PARIS-SACLAY

Compléments à l'étude d'impact

Réponse à l'avis de l'autorité environnementale

Zone d'Aménagement Concerté du quartier de l'Ecole polytechnique

Figure 3. Projet de la ZAC du Quartier de l'Ecole Polytechnique

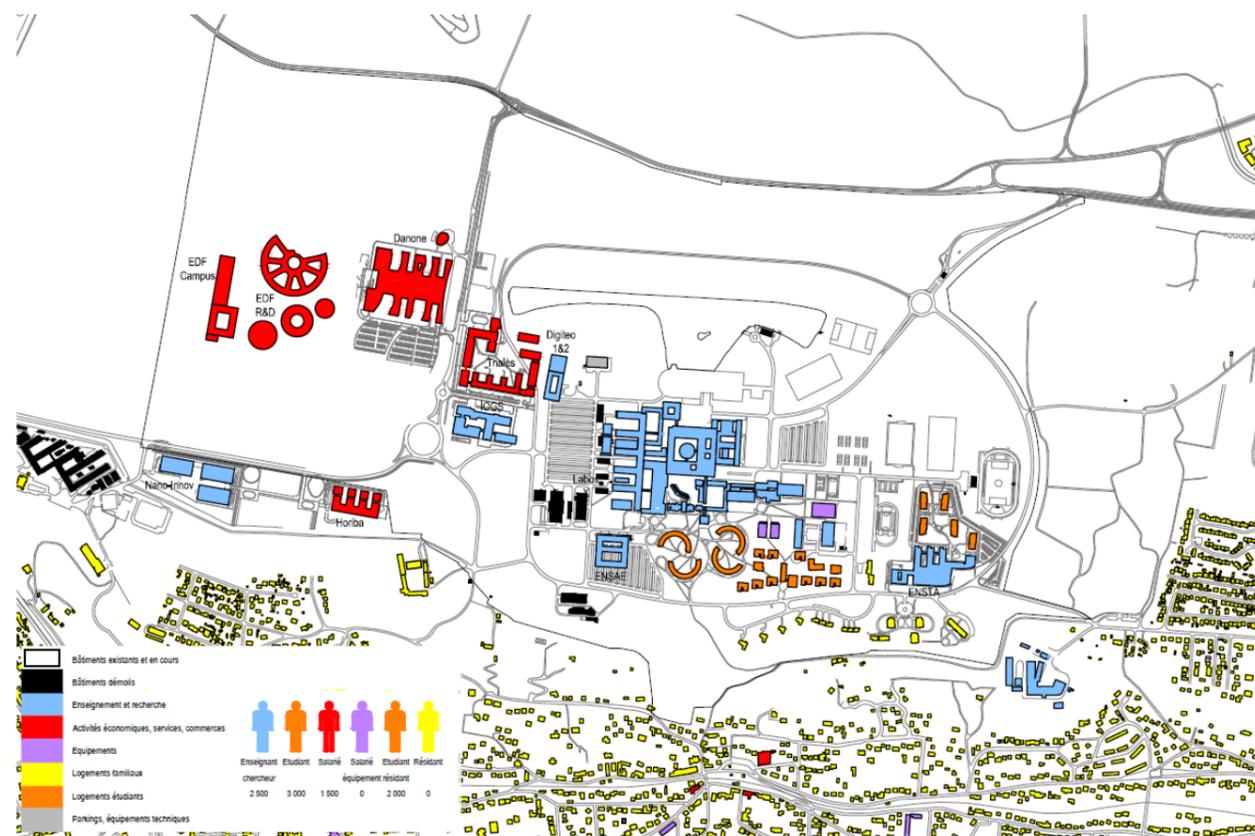
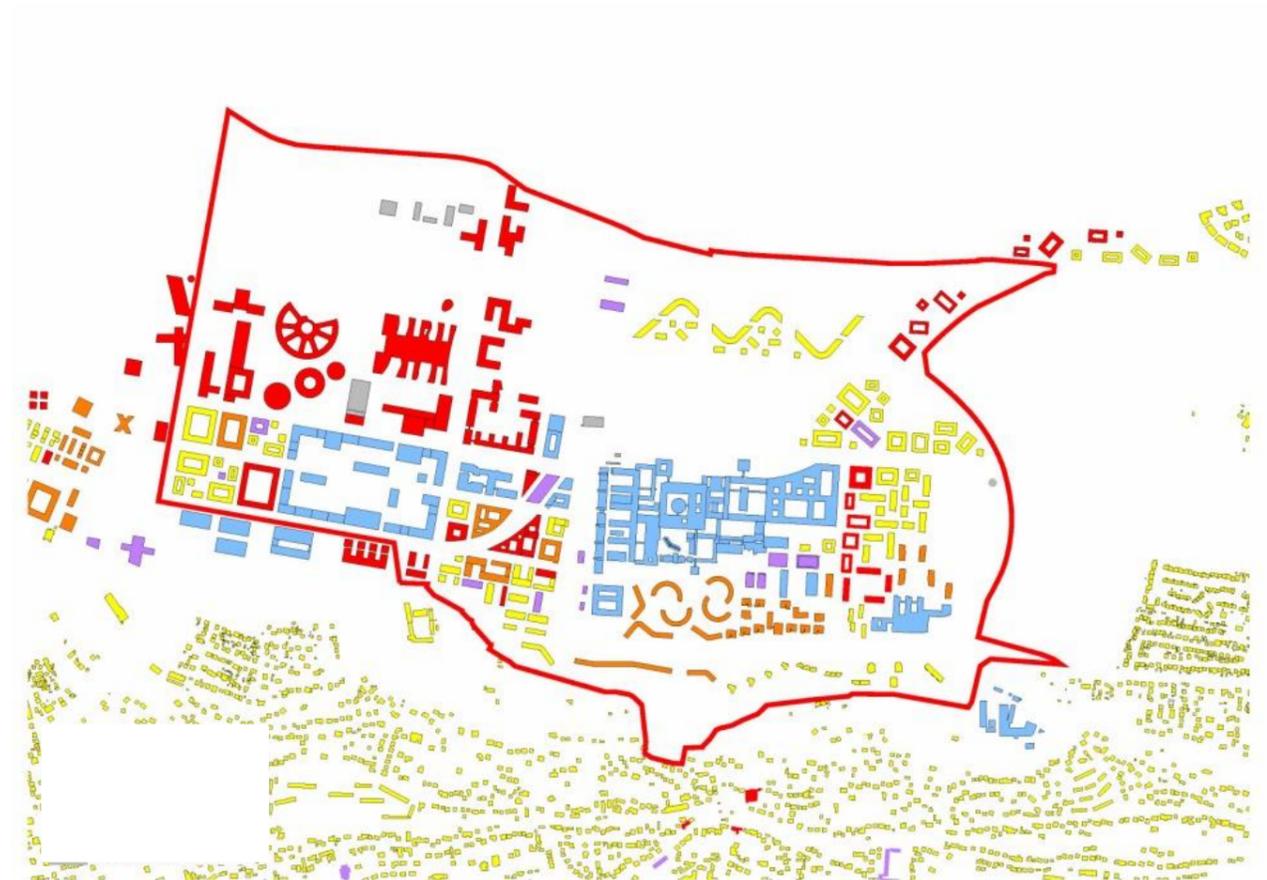
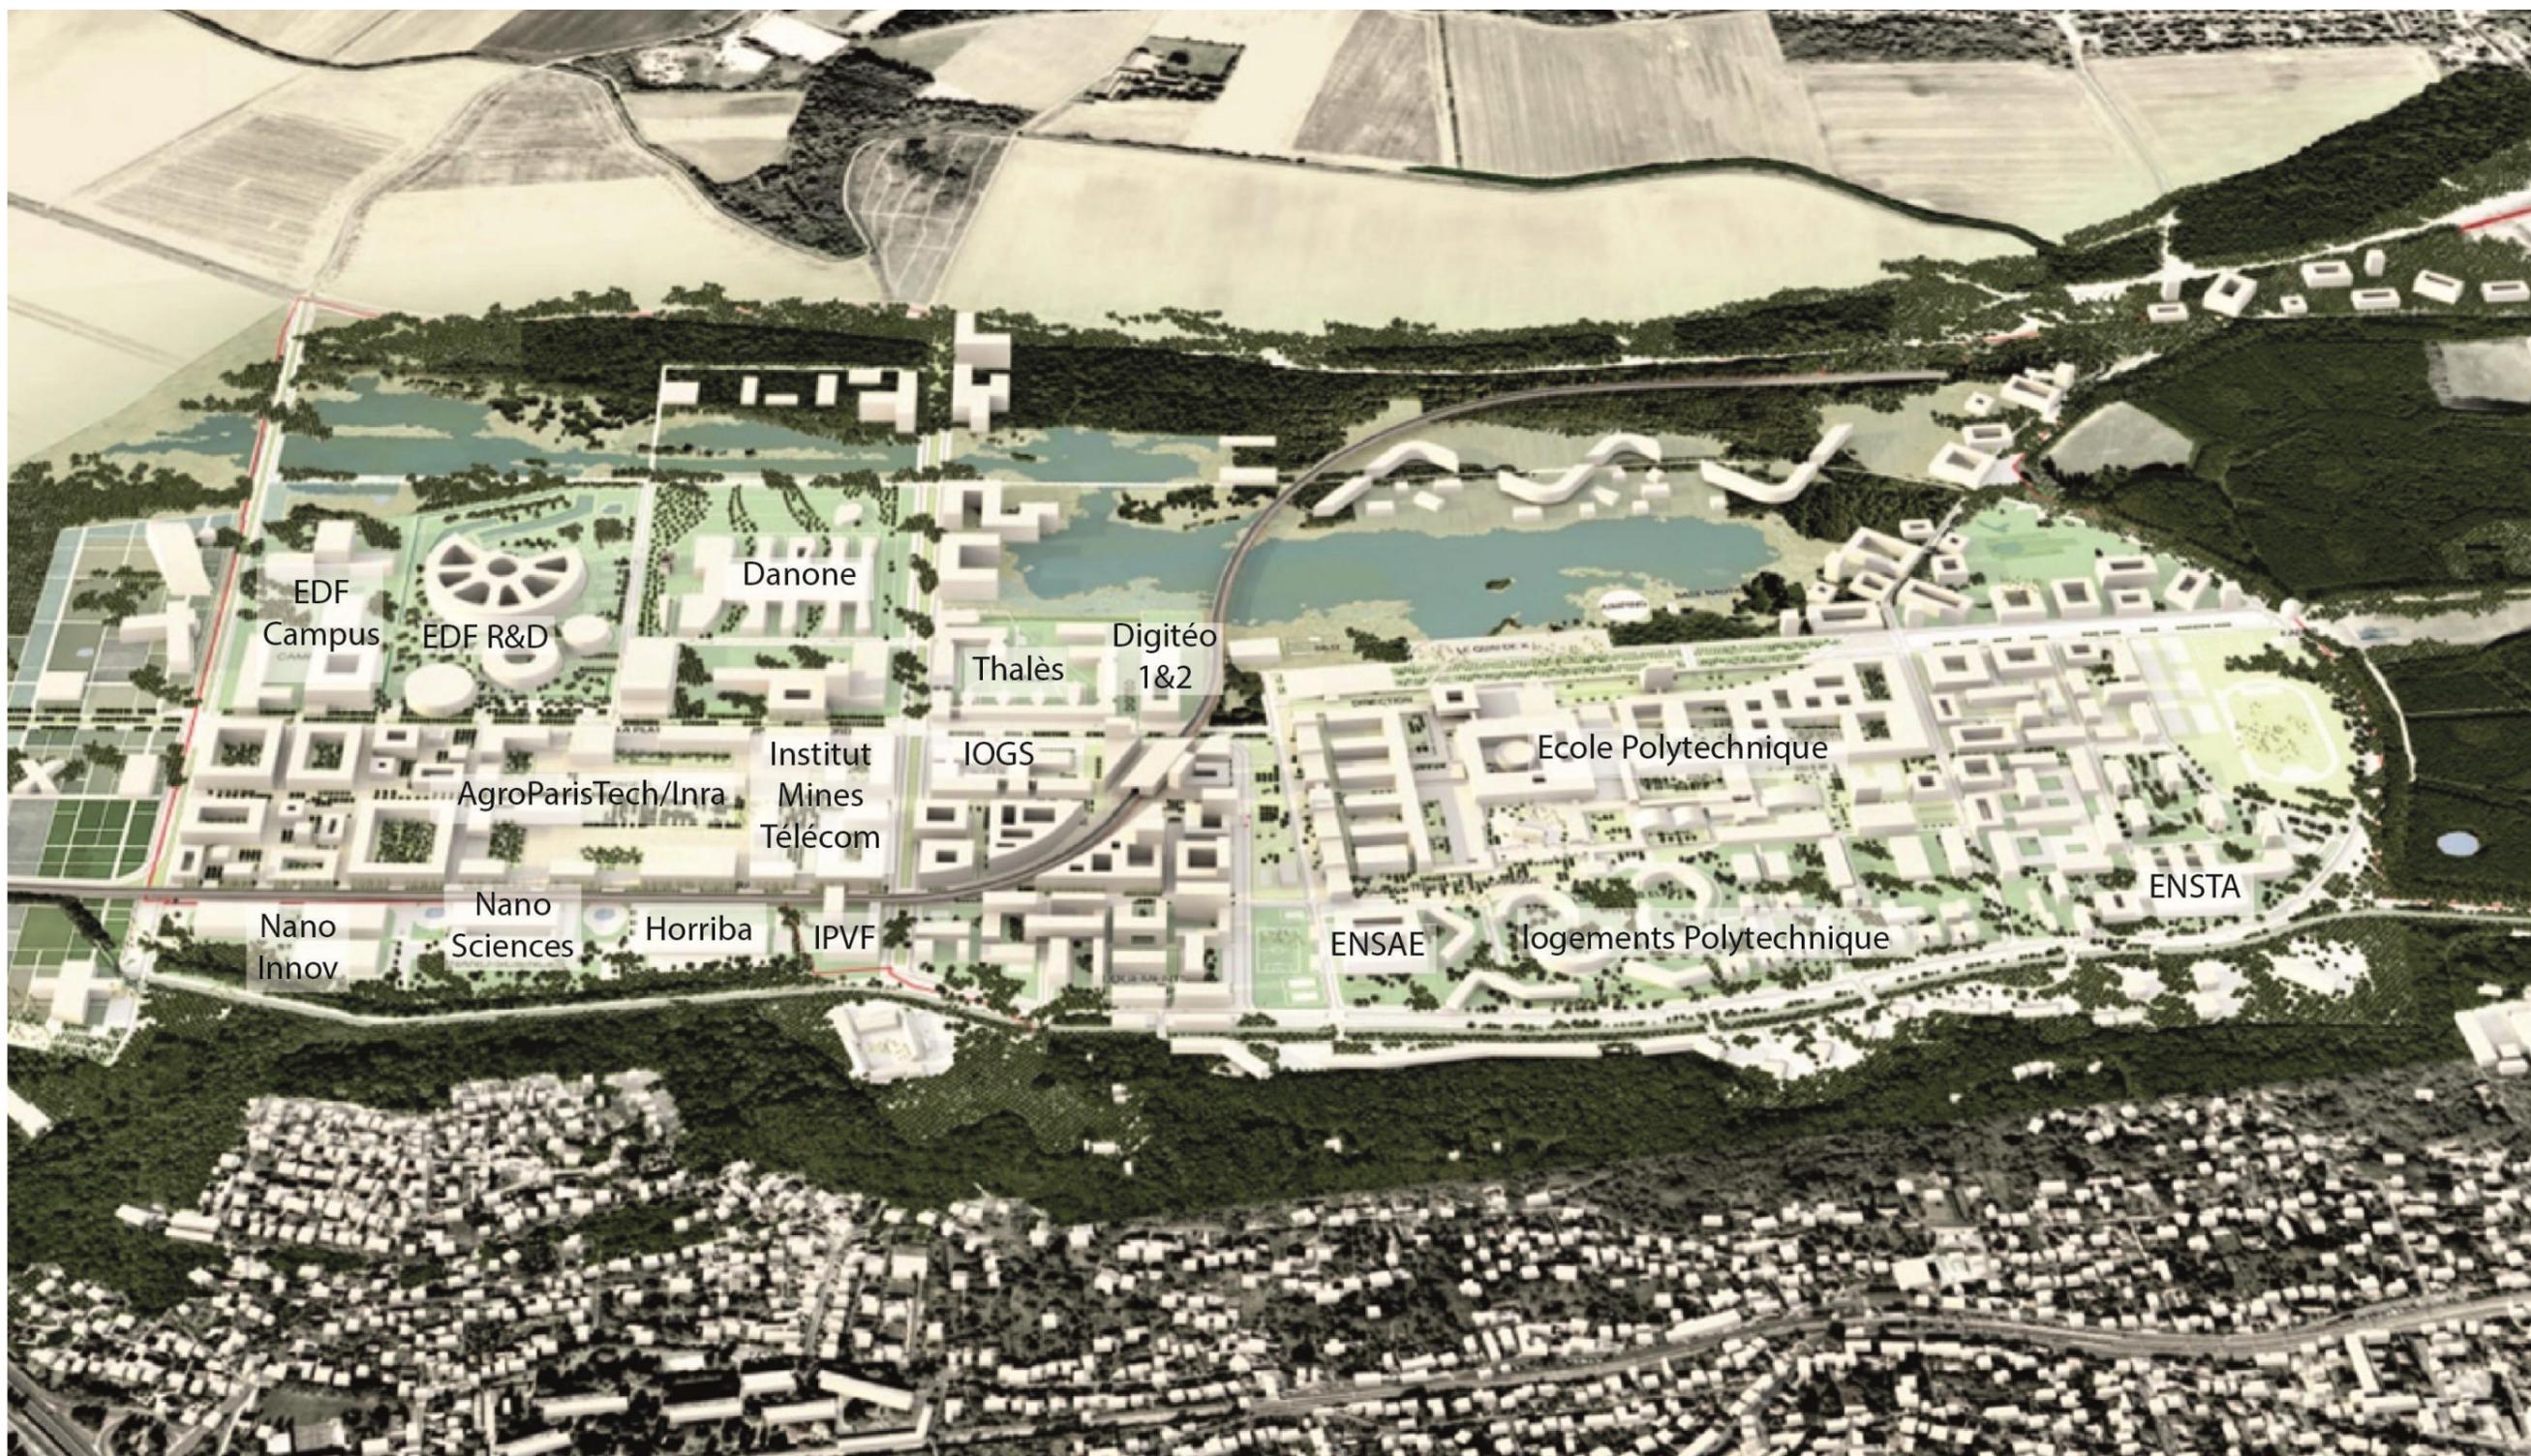
Le pétitionnaire aurait pu ajouter une cartographie avant/ après projet de l'implantation des bâtiments avec les emplacements prévisionnels des logements, commerces et bureaux pour plus de compréhension.

Les cartes présentées ci-dessous sont des cartes déjà présentées dans l'étude d'impact qui sont ici mis en parallèle afin de faciliter la comparaison du site avant le projet et à terme.

Figure 6. Périmètre de ZAC et unité foncière

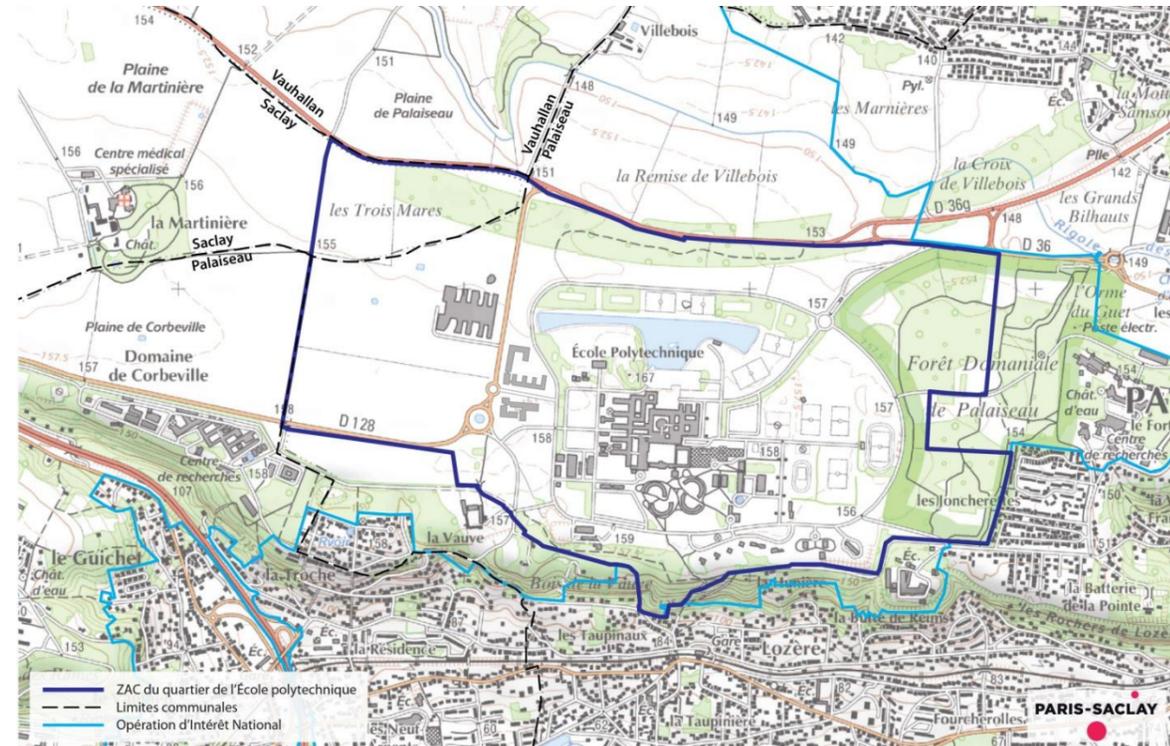
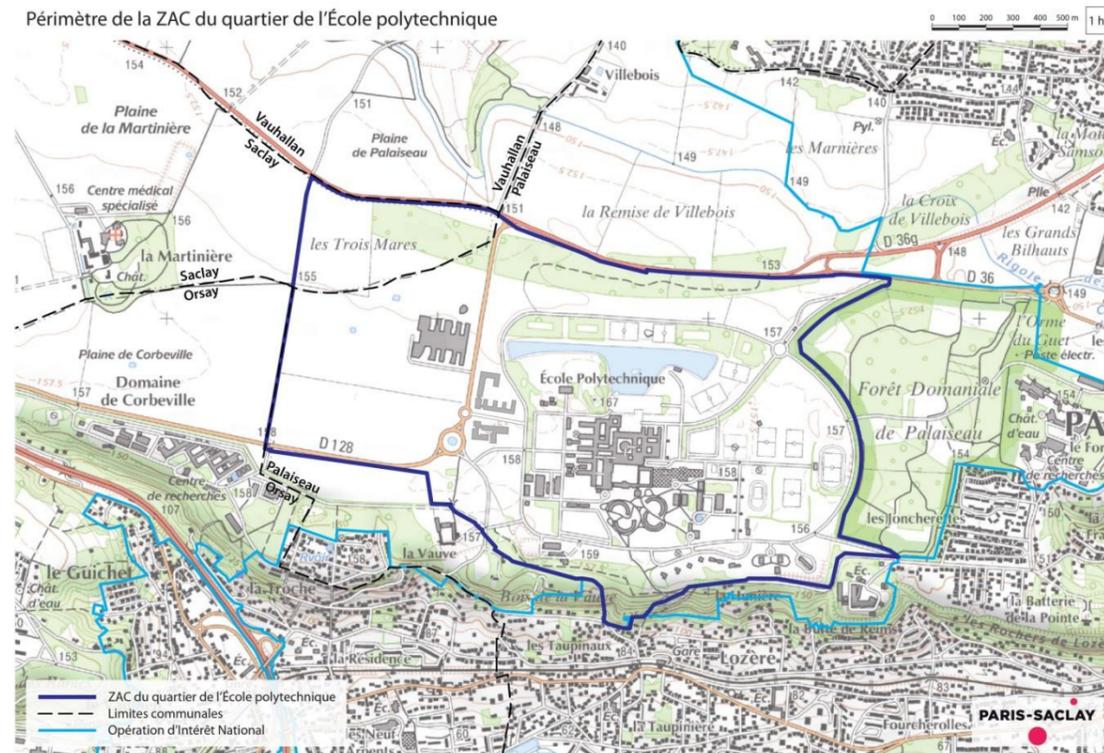
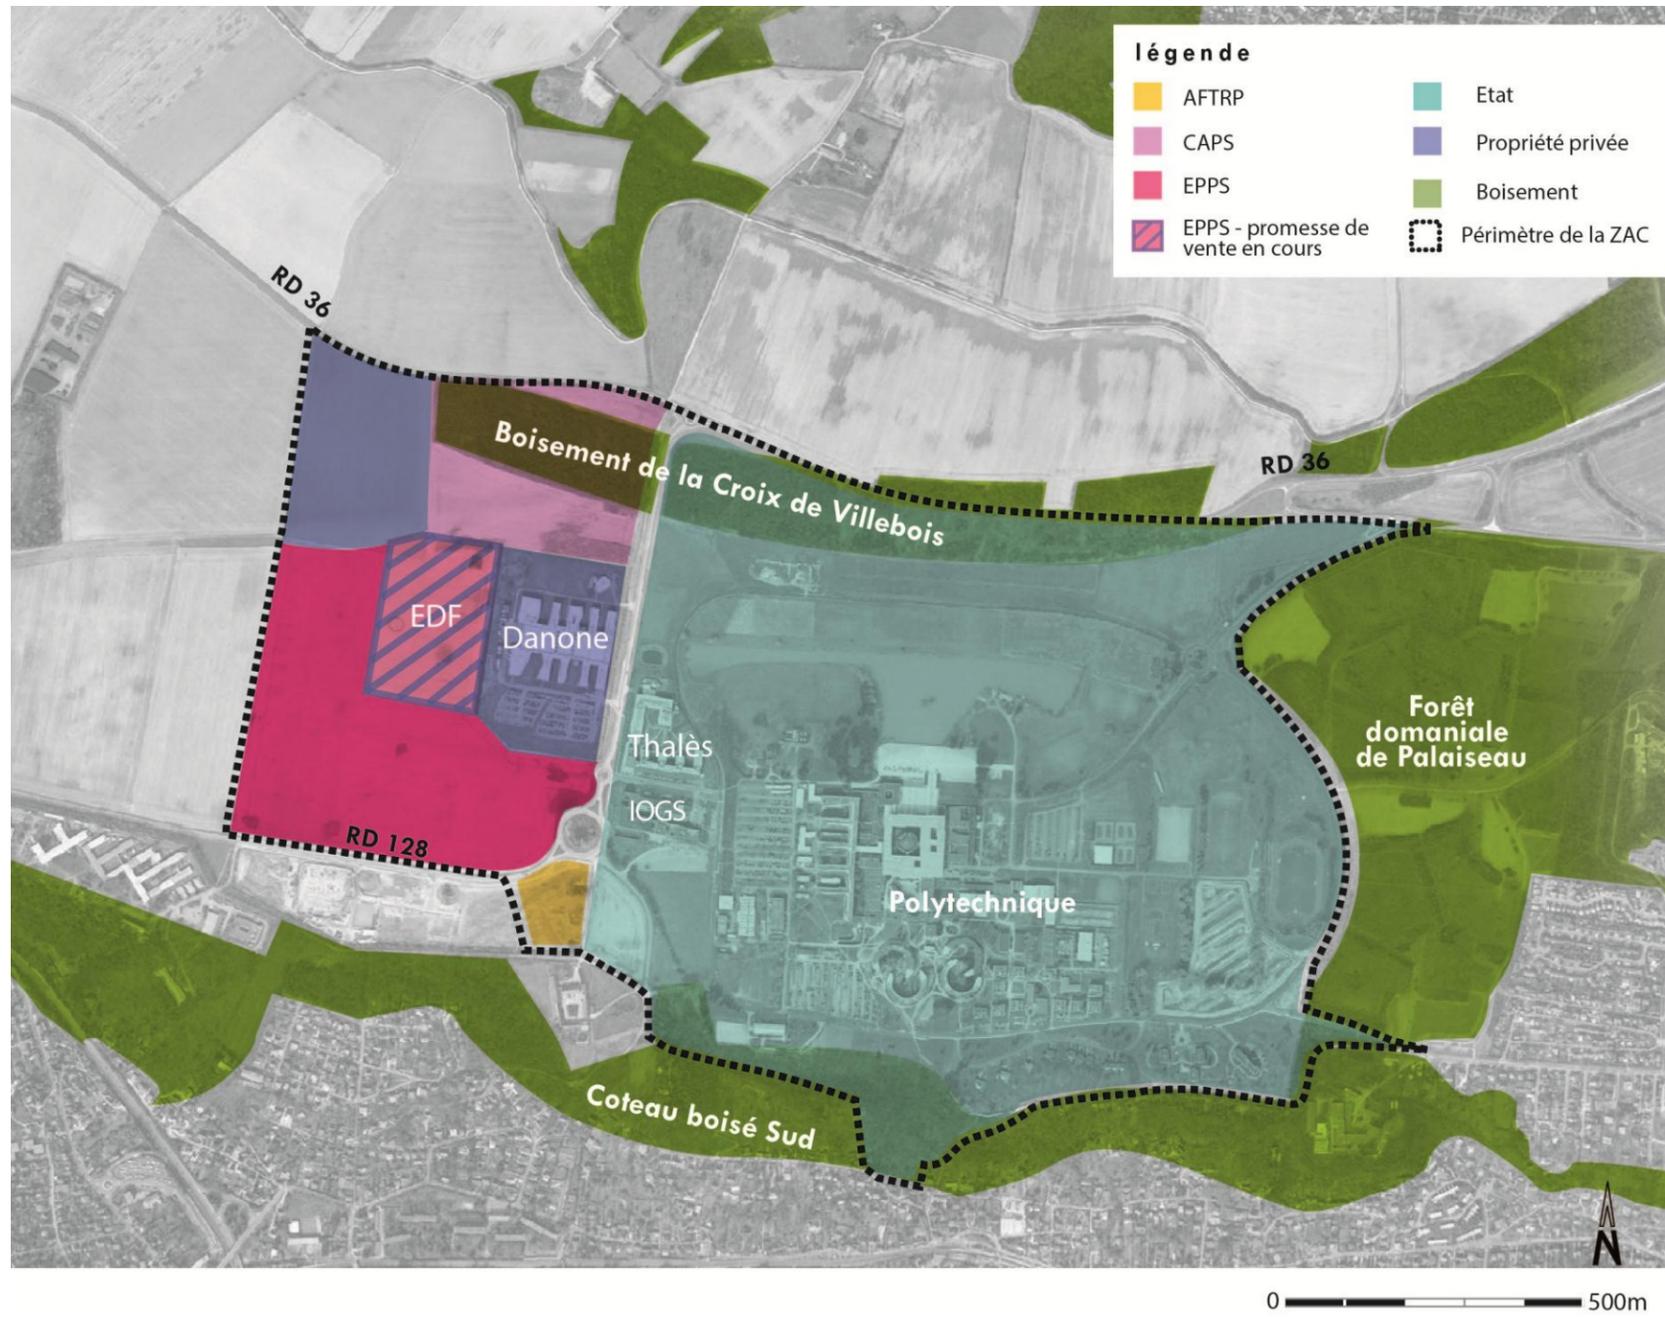
Dans l'ensemble, considérant les enjeux du projet, l'étude d'impact est conséquente mais le traitement morcelé des thématiques environnementales complique parfois sa lecture (plusieurs références réparties dans le dossier concernant le paysage). De plus, le pétitionnaire aurait pu ajouter une cartographie avant/après projet de l'implantation des bâtiments avec les emplacements prévisionnels des logements, commerces et bureaux pour plus de compréhension. Par ailleurs, le périmètre de la ZAC aurait pu être justifié au regard notamment de l'interception d'une partie du coteau boisé côté sud. Par rapport au dossier initial de création, l'exclusion de la forêt domaniale de Palaiseau n'est pas commentée dans le dossier.

Jusqu'en 2011, une partie de la forêt domaniale de Palaiseau faisait partie du périmètre de la ZAC Polytechnique. En effet, d'après les plans cadastraux, cette partie de la forêt appartenait à la même unité foncière que l'École Polytechnique. Le périmètre de la ZAC s'était calé sur cette emprise foncière.

Cependant, une évolution foncière a eu lieu en 2006 : ces parcelles en question ont été remises par le ministère de la Défense au Ministère de l'Agriculture afin de les confier à l'ONF.

Lorsque cette information a été portée à connaissance de l'EPPS et suite à des remarques du public, celui-ci a décidé d'exclure l'ensemble de la forêt domaniale de Palaiseau du périmètre de ZAC.
